Oggetto: **[ID: 8157] Comune di Cisterna di Latina (LT)**

“Progetto per la realizzazione di un impianto agrivoltaico denominato “Caccianova” e infrastrutture connesse da realizzarsi nel territorio del Comune di Cisterna di Latina, provincia di Latina”.

Parere tecnico istruttorio del Ministero della cultura

Fig.5 estratto della tav.B.06 “idoneità suoli Lazio impianti FER” allegata alle Linee guida regionali “aree idonee FER”.

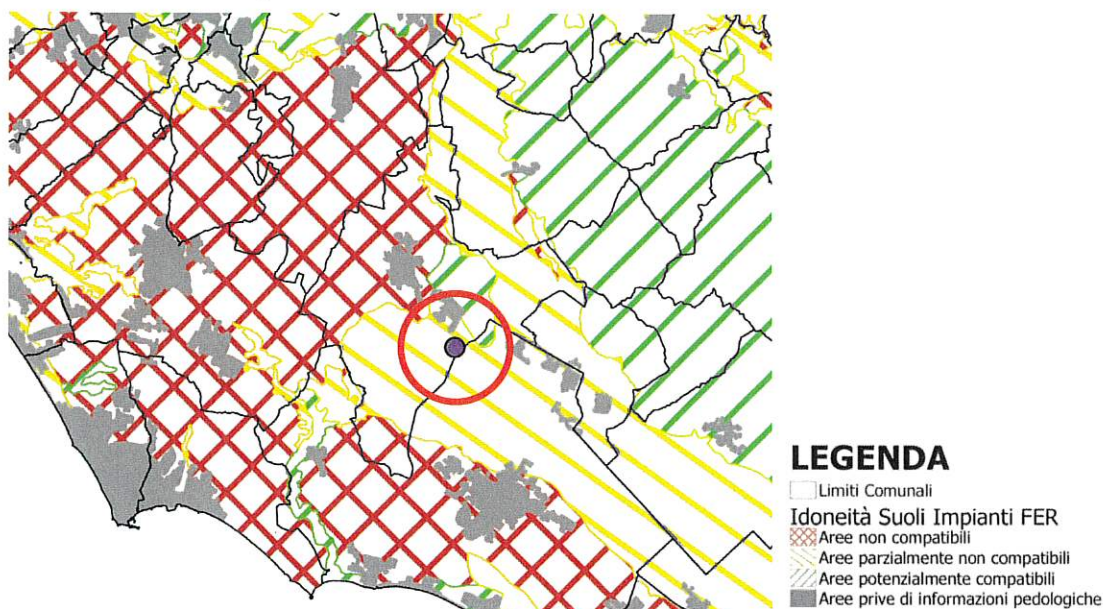
RITENUTO che sulla scorta di quanto dichiarato dal Proponente circa la scelta della localizzazione dell’impianto e alle indicazioni che provengono dalla tav.B.06 “idoneità suoli Lazio impianti FER” (cfr. fig. 5) delle sopra citate linee guida regionali, risulta che l’area prescelta (individuata nella Tav.B.06 con un pallino viola nel cerchio rosso della figura sottostante) sia classificata come **parzialmente non compatibili**; a riguardo a p.69 dell’all.1 delle citate Linee guida Regioni, è specificato che per le aree che vengono classificate come “(PNC) gli impianti sono potenzialmente non compatibili, ed è necessaria la verifica di specifiche condizioni di compatibilità. La classificazione è riportata per ogni tipologia di FER in ordine ai diversi criteri di tutela: capacità d’uso dei suoli, produzione di qualità, paesaggi rurali storici, riportando anche le informazioni relative a specifiche condizioni di compatibilità, con indicazione dei riferimenti normativi.”.

Fig.6. Planimetria con la suddivisione dell'area in 4 campi e fotoinserimento dell'impianto in corrispondenza del canale

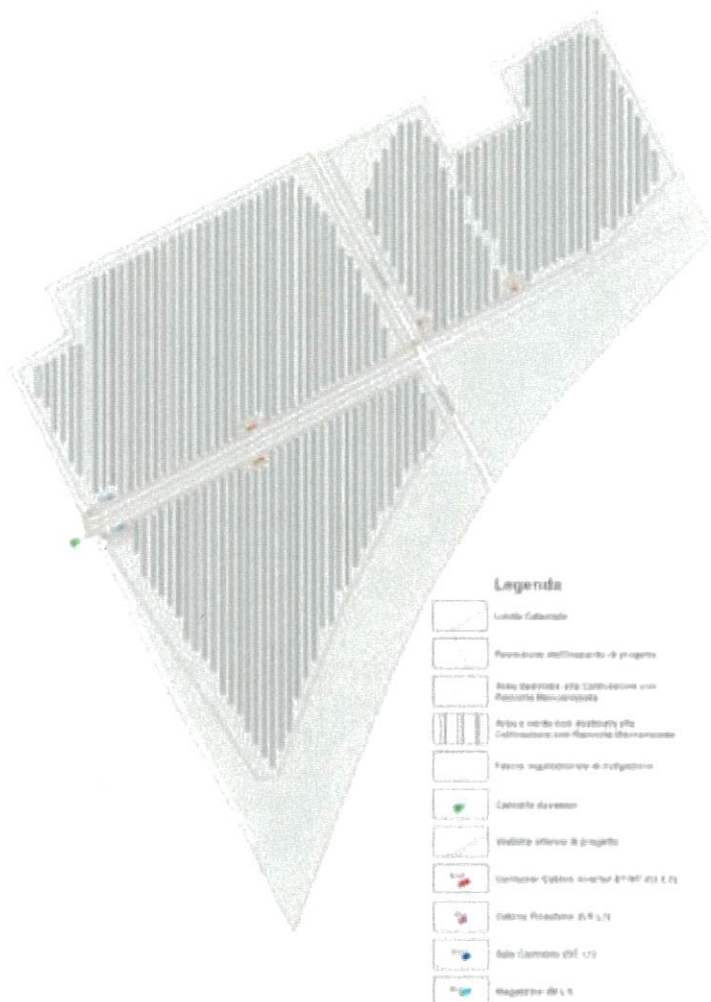
OSSERVATO che la prescelta coltivazione di prato polifita permanente, seppur presenti indubbe caratteristiche di facilità e duttilità per le quali possa essere ritenuta vantaggiosa dal Proponente anche in relazione alla potenziale integrazione con l’iniziativa energetica, si ritiene non risulti in linea con la tipologia di coltivazioni che hanno precedentemente caratterizzato l’area di interesse che, peraltro, rientra tra quelle indicate nelle linee guida regionali come d’interesse per le Produzioni agricole a marchio DOP, IGP e STG per gli alimenti e DOC, DOCG e IGT per i vini; inoltre, il prato polifita per le sue caratteristiche specifiche (altezza, colore, tipo di coltivazione e raccolta) non presenta spiccati elementi di qualità che collaborano all’inserimento paesaggistico delle opere nel contesto né alla loro mitigazione, come documentato nelle tavole con i fotoinserti (cfr. fig.6)

Fig.8. Schema di posa delle piantumazioni di mitigazione: filare di ulivi piantumato a ridosso dei lati esterni della recinzione dell’impianto lungo i lati nord, ovest ed est del lotto (cfr. elaborato PD tav.14 REV 1)

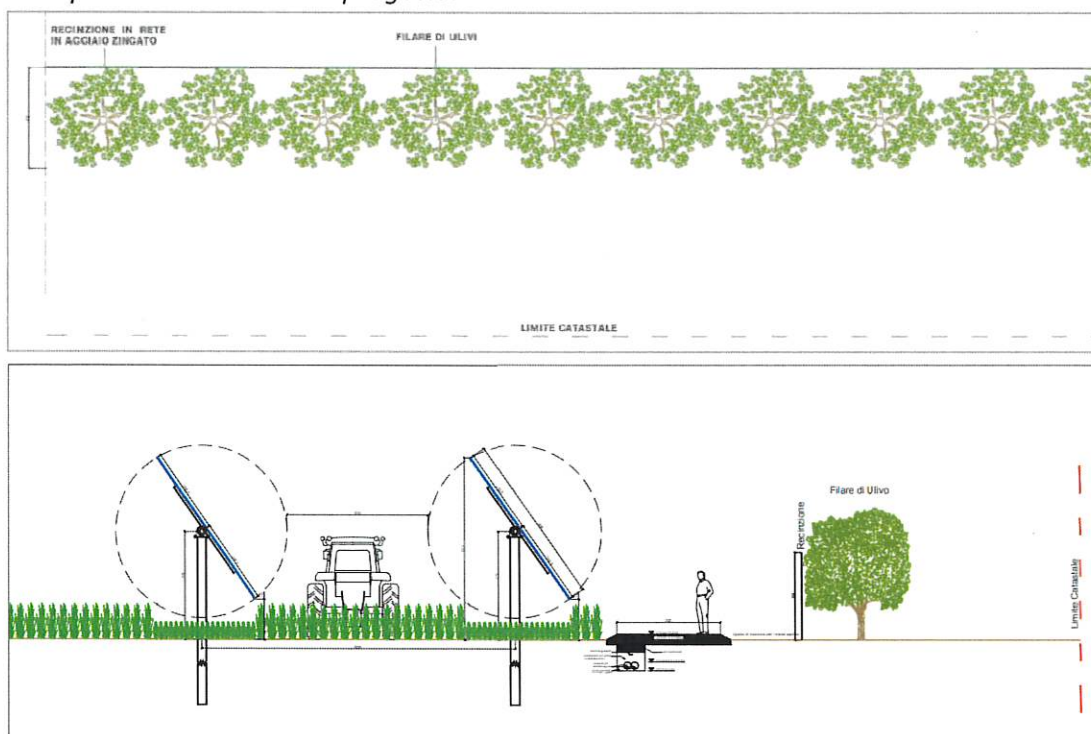
RITENUTO che le opere di mitigazione riprogettate per fornire riscontro al punto 8) della richiesta integrazioni di questo Ufficio, rispondano solo parzialmente agli obiettivi di integrazione paesaggistica dell'opera e alle finalità di salvaguardia e valorizzazione delle aperture visuali, perseguiti da questo Ministero ed esplicitati nella Richiesta Integrazioni, in considerazione della particolare conformazione del territorio in cui si colloca l'impianto;

Quale misura di mitigazione dell’impatto visivo e in considerazione della peculiarità del sito di intervento, è prevista la piantumazione, esterna all’area recintata dell’impianto, come riportate nella TAV 14 Rev01 – Analisi Punti Visuali: Fotoinserimenti e Opere di Mitigazione, di un filare di ulivi lungo i lati nord, ovest e est del lotto, unici lati visibili dall’esterno.

Fig.9 Planimetria con la configurazione dell'impianto e delle opere di mitigazione presentati in valutazione nell'istanza (a sinistra) e modificati in fase integrativa, in risposta al punto 8) della richiesta integrazioni MIC

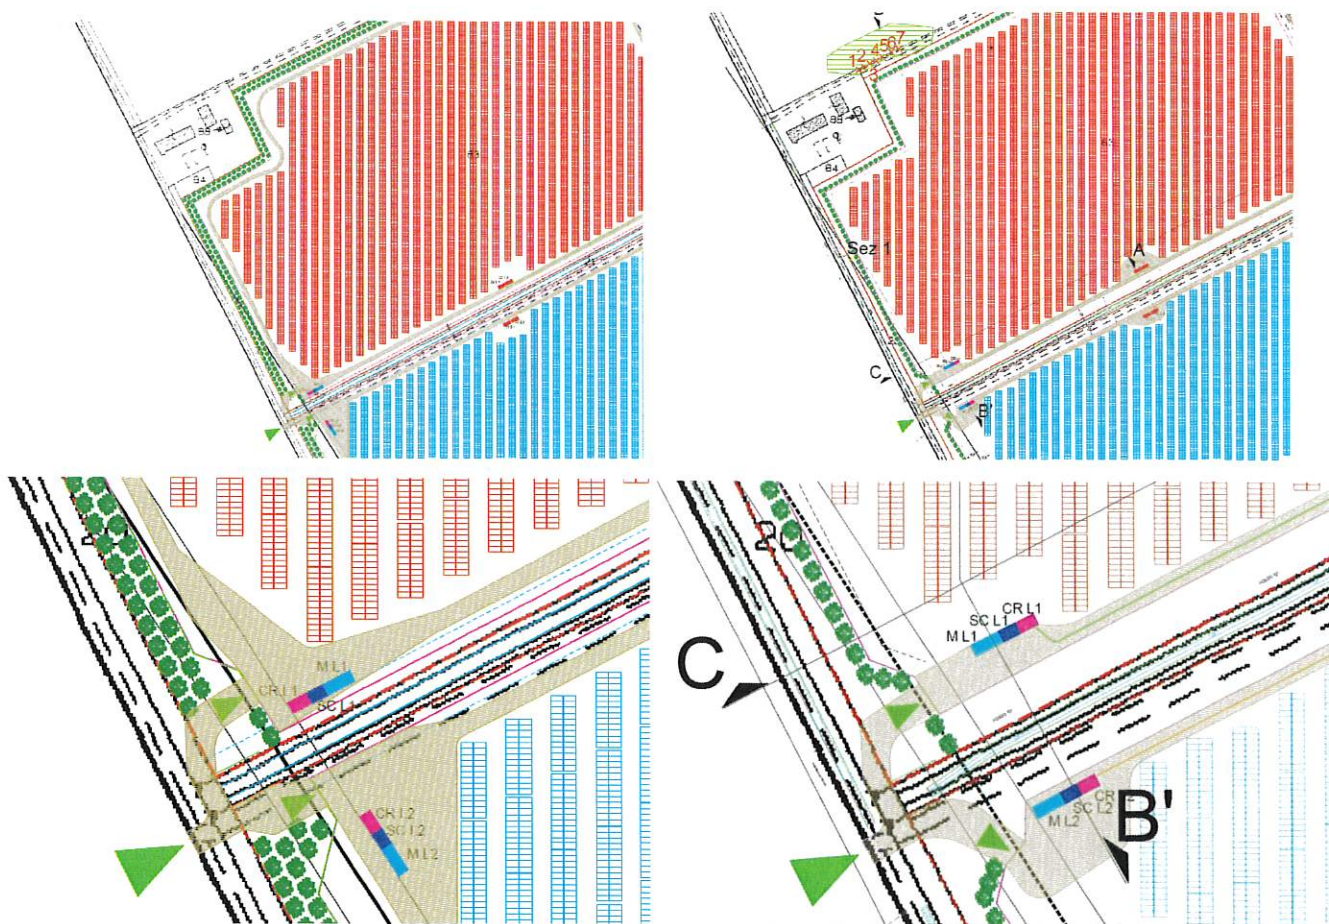
CONSIDERATO che anche l'allontanamento dei filari dai canali, proposta in integrazione (cfr. fig.9) al fine di garantire la distanza di 10 metri per lato prevista ai fini idraulici e richiesta dalla Provincia, contribuisca a fornire utile riscontro alla richiesta opera di miglioramento del progetto complessivo di paesaggio specie se ulteriormente approfondita con riferimento all'inserimento di elementi vegetazionali capaci di evidenziare la maglia dei canali e dei campi;

RITENUTO che la fascia di mitigazione prevista in integrazione, costituita da un unico filare di olivi, in virtù della sua altezza contenuta contribuisca ad attenuare l'effetto barriera precedentemente evidenziato contribuendo a superare la logica del "muro di verde posto a perimetro dell'intervento", come richiesto da questo Ministero, ma presenti ancora elementi di "rigidità" (anche in considerazione del rapporto tra le dimensioni esigue della mitigazione rispetto all'imponenza dei filari dei pannelli) che non risolvono a pieno il tema della riduzione della percezione dell'impatto trasformativo dell'impianto sul paesaggio;
